半導体製品 包装材変更のお願い（一部内容の追加及び修正）

さて、2016年7月にご連絡いたしましたように、包装容器であるトレイ、エンボステープの標準化を実施しております。今回の追加及び修正は 下記の4点となります。

トレイ、エンボステープの標準化

図 2.トレイ°ケット部断面図

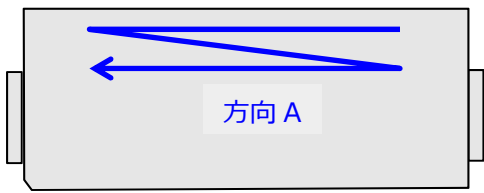
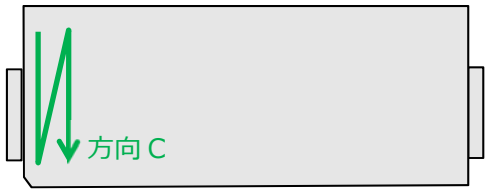
- ① トレイ型名の変更を行います。
- ② パッケージ着座高さを変更いたします(図 2)。
- ③ 耐熱表記の変更を JEDEC 規格に準拠し、追加しています。

対象 PKG	対象型名	変更前			変更後		
		旧トレイ 型名	PKG 着座高さ (mm)	耐熱温度 エンドタブ表記	対象トレイ 型名	PKG 着座高さ (mm)	耐熱温度 エンドタブ表記
LQFP 7x7	Appendix 2-A 参照	L196-56	2.0	150°C MAX	LQFP07x07x1.4	2.0	135°C MAX
LQFP 10x10	Appendix 2-B 参照	L196-49	2.0	150°C MAX	LQFP10x10x1.4	1.5	135°C MAX
LQFP 12x12	Appendix 2-C 参照	JHB-121214	1.5	150°C MAX	LQFP12x12x1.4	2.0	135°C MAX
LQFP 14x14	Appendix 2-D 参照	L196-05	1.5	150°C MAX	TQFP14x14x1.4	2.0	150°C MAX
LQFP 16x16	Appendix 2-E 参照	PTB83C	1.8	150°C MAX	LQFP16x16x1.4	1.8	135°C MAX
LQFP 20x20	Appendix 2-F 参照	L196-65A	2.0	150°C MAX	LQFP20x20x1.4	1.6	135°C MAX
LQFP 24x24	Appendix 2-G 参照	L196-06A	1.5	150°C MAX	LQFP24x24x1.4	1.5	135°C MAX

図 4.耐熱温度刻印表示

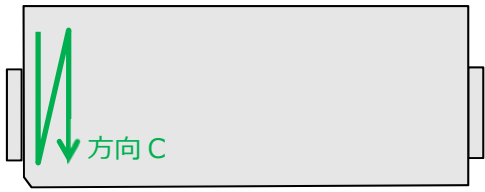
### 耐熱温度エンドタブ表記の補足

150°C MAX : 150°C MAX, 4h の弊社規格を満たしており、且つ 135°C MAX, 48h の JEDEC 規格を満たしております。

135°C MAX : JEDEC 規格 135°C MAX, 48h を満たしており、且つ 150°C MAX, 4h の弊社規格を満たしております。

### 7-3. JEDEC トレイへの PKG 収納順序の変更

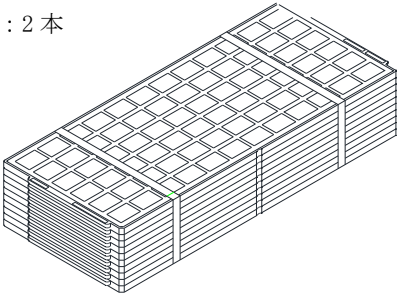
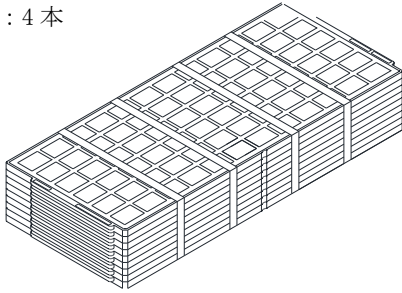
弊社、JEDEC トレイ納入品の PKG 収納順序を 1 種類へ変更致します。
